# COMUNE DI PALAU

INTERVENTI PER IL SUPERAMENTO DELLE  
PROBLEMATICHE IDRAULICHE DEI CANALI  
COPERTI "LISCIA CULUMBA" (Codice  
PGRA\_SS\_G258\_002\_A) e "PALAU EST - VECCHIO  
MARINO" (Codice PGRA\_SS\_G258\_001)

**PROCEDURA DI VERIFICA DI ASSOGGETTABILITA' A V.I.A.**

ELABORATO :						
<b>RISCONTRO A NOTA ARPAS DEL 24/06/2022</b>						
REVISIONI				ALLEGATO  <b>AR</b>	SCALA	
n°	MODIFICA	DATA	CTRL		CODICE	
01	consegna	Settembre 2022			NOTE

Figura 1 Stralcio del Piano Paesaggistico Regionale \_Tratto 5 del canale Baragge

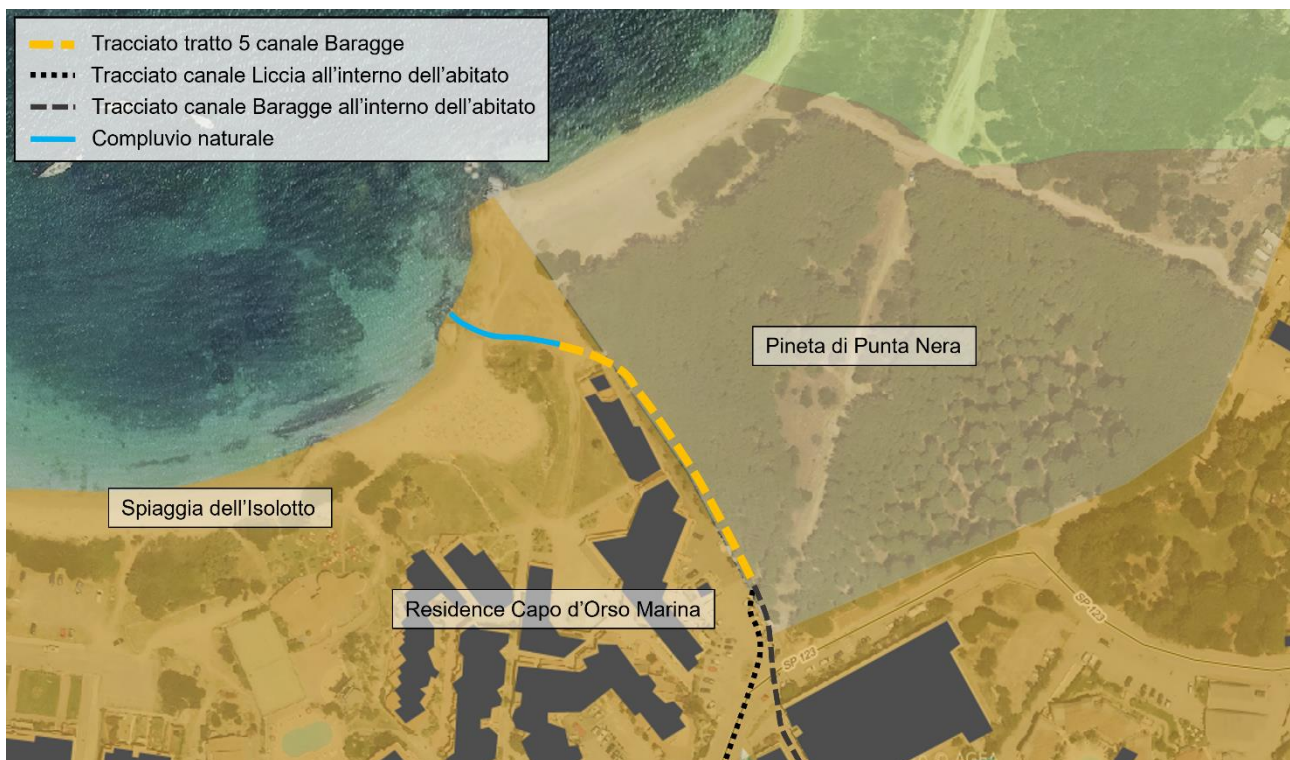
- A. effetti dell'inserimento dello sbocco del canale sugli equilibri della dinamica dei sedimenti della spiaggia;
- B. effetti dell'azione delle piene sugli equilibri della dinamica dei sedimenti della spiaggia, tenendo conto dei nuovi apporti;

Nel primo caso (Pineta di Punta Nera) le opere interesseranno la parte marginale dell'area, lungo il confine Ovest, in adiacenza al centro abitato e dunque ad **elementi di carattere fortemente antropico** quali le infrastrutture viarie e i fabbricati residenziali, come individuati dallo stesso Piano Paesaggistico Regionale P.P.R., secondo il quale si tratta di edificato urbano appartenente alla categoria delle "Espansioni recenti", la cui perimetrazione si sottolinea, include anche l'area della spiaggia.

**Il tracciato del canale lungo il perimetro della pineta, comporta la rimozione di 24 pini con tronco di diametro 15 - 20 cm disposti in linea e derivanti dalla piantagione originaria finalizzata a creare le condizioni di "competitività" per la crescita delle altre essenze; gli alberi appaiono indeboliti e con chiome poco fitte, probabilmente a causa dello scarso apporto di minerali e di un deficit di funzionalità dell'apparato radicale, molto superficiale e sviluppato in terreni aridi in prossimità della spiaggia. L'eliminazione del filare si rende necessaria in quanto il tracciato del canale interesserà in ogni caso gli apparati radicali, sviluppati in superficie per diversi metri al di là dell'impronta della chioma; si ritiene tuttavia che tale fatto non comporti impatti sostanziali nel complesso della pineta che mantiene integralmente il proprio connotato, liberando lo spazio per i filari più interni, ormai affermatasi e acquisisce un elemento idrico a margine che appare ben integrato. Il canale stesso, di cui si prevede il rinverdimento nella parte sommitale delle sponde rappresenta una misura compensativa.**

Figura 5 – Dettaglio del tratto terminale a valle della confluenza tra Liscia e Baragge

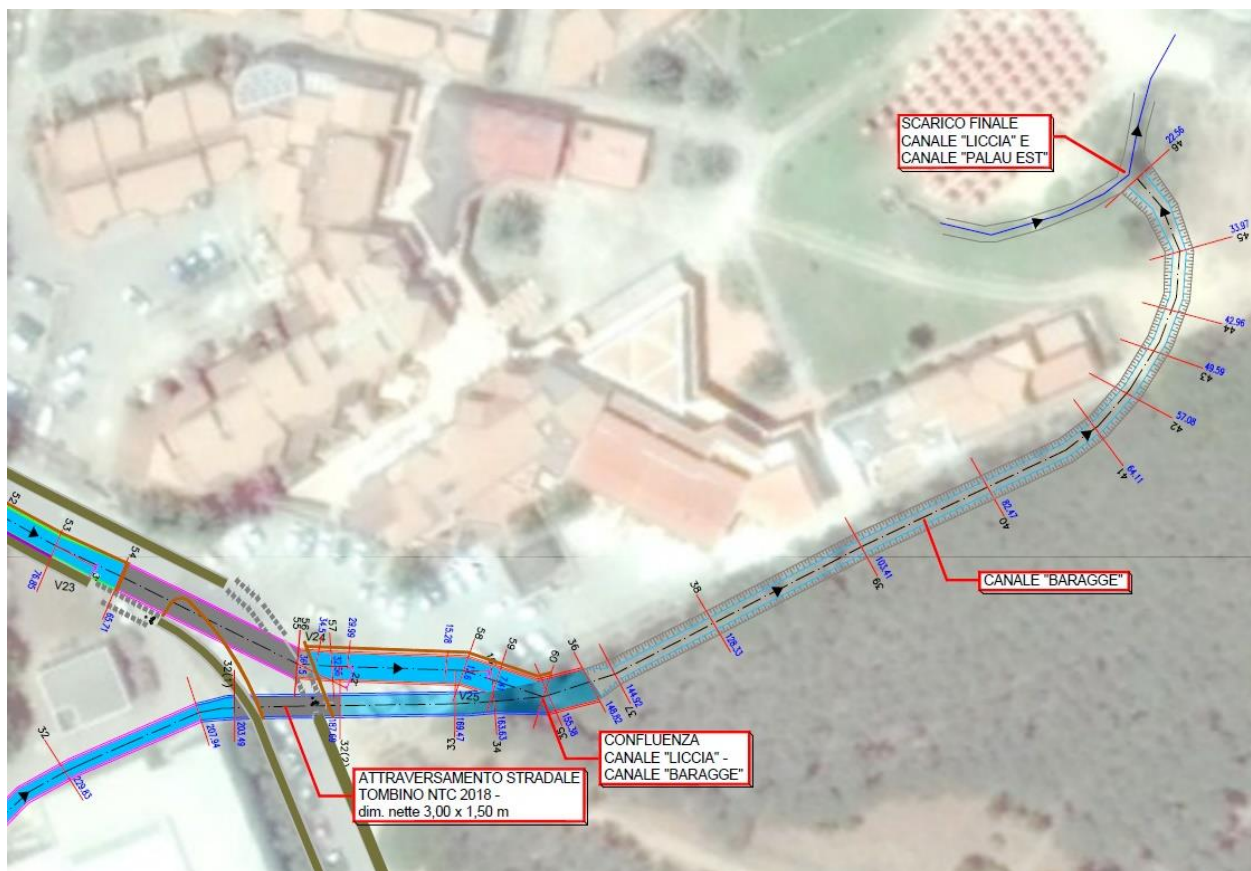
- C. trasporto a mare di sabbie e altri materiali sciolti provenienti dai tratti di monte del bacino idrografico e captati dalle griglie carrabili presenti nel tratto urbano del canale;

In fase di esercizio invece, l'unico impatto degli interventi sull'ambiente può essere individuato nella formazione di un deflusso concentrato verso il mare, costituito dalle acque naturali raccolte e canalizzate dai nuovi canali, Liscia e Baragge, **convergenti nel tratto terminale dell'alveo esistente prossimo allo sbocco e non direttamente in mare o nella spiaggia**. Si precisa che tale contributo sarebbe comunque affluito in mare, ma probabilmente in maniere differente, ovvero distribuito in un'areale di maggiore ampiezza. La concentrazione di portate tuttavia non produrrà impatti negativi e anzi ci si attende una riduzione del materiale trasportato, considerando che lungo il tracciato del canale, a monte del tratto oggetto del presente approfondimento, saranno realizzate **griglie carrabili in acciaio a maglie fitte**, che non consentiranno l'introduzione di massi e pietrame in genere, e che all'imbocco del tratto artificiale del canale Liscia, situato in corrispondenza dell'attraversamento della Via Capo d'Orso, sarà realizzata una **trappola per sedimenti**, costituita da un ribassamento del fondo in grado di intercettare il materiale grossolano e impedire che raggiunga il canale. La presenza di una Spiaggia sostanzialmente stabile ed in equilibrio, con significativa quantità di sabbie e priva di segni di erosione o arretramento, dimostra che sia garantito un apporto costante dal sistema di compluvi provenienti dal versante di monte per quanto interrotti dall'edificato costruito tra via Capo d'Orso e la linea di costa.

Figura 12 Stralcio del Piano Paesaggistico Regionale\_Canale di guardia a monte del cimitero

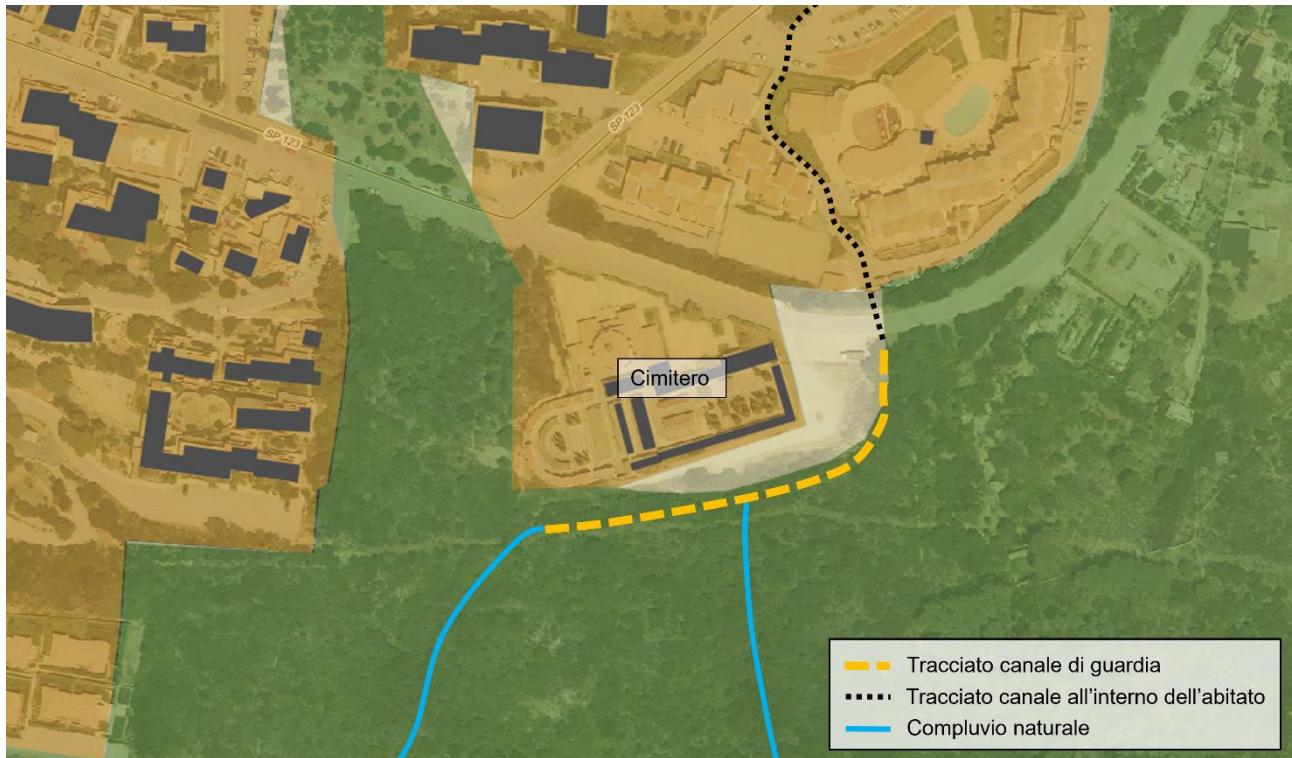
- E. eventuali interventi su formazioni rocciose affioranti in corrispondenza dello sbocco a mare;
- F. considerazioni e maggiori informazioni sugli interventi previsti nel tratto di alveo a monte della via Capo d'Orso;

Il progetto prevede la sistemazione di tale tratto di canale esistente, censito nello shapefile "04\_elemento\_idrico.shp" del DBGT 10k\_Versione 0.1 (Data Base Geo Topografico 1:10.000) della Regione Sardegna (Fiume\_169455), facente parte del reticolo naturale appartenente al bacino idrografico del Canale Liscia e essenziale per trasferire verso valle le portate raccolte nel versante a monte.

Allo stato attuale si presenta in stato di abbandono, in gran parte occupato da **vegetazione spontanea non di pregio** (finocchietto, rovo, graminacee varie, rare essenze di macchia mediterranea presenti solo in sponda destra ma al di fuori dell'alveo e non oggetto di rimozione); al fine di assolvere alla funzione per cui naturalmente è deputato, ovvero trasferire il deflusso naturale verso valle senza che lo stesso fuoriesca a causa della **riduzione di sezione provocata da detriti e vegetazione non di pregio** anche per portate modeste, occorre rimuovere i detriti grossolani (pietre e sabbione) derivanti dall'erosione in alveo e accumulati lungo il tracciato, e eliminare la vegetazione presente in alveo senza coinvolgere le specie di macchia mediterranea presenti al di là della sponda destra. **La risagomatura non prevede incrementi di sezione ma soltanto il ripristino di quella prevalente attualmente individuabile ma alterata dall'erosione e dal deposito.** Le azioni previste consentiranno di contenere le portate di piena con tempo di ritorno di 200 anni. È inoltre prevista la realizzazione di protezioni spondali in scogliera di massi ciclopici nei punti maggiormente soggetti ad erosione, in corrispondenza delle confluenze e nei tratti in curva. **I lavori quindi non incideranno nel naturale andamento planimetrico e nella morfologia del terreno se non per le azioni descritte e non introdurranno elementi artificiali che possano variare il tenore di impermeabilità del suolo e la percezione del paesaggio.**
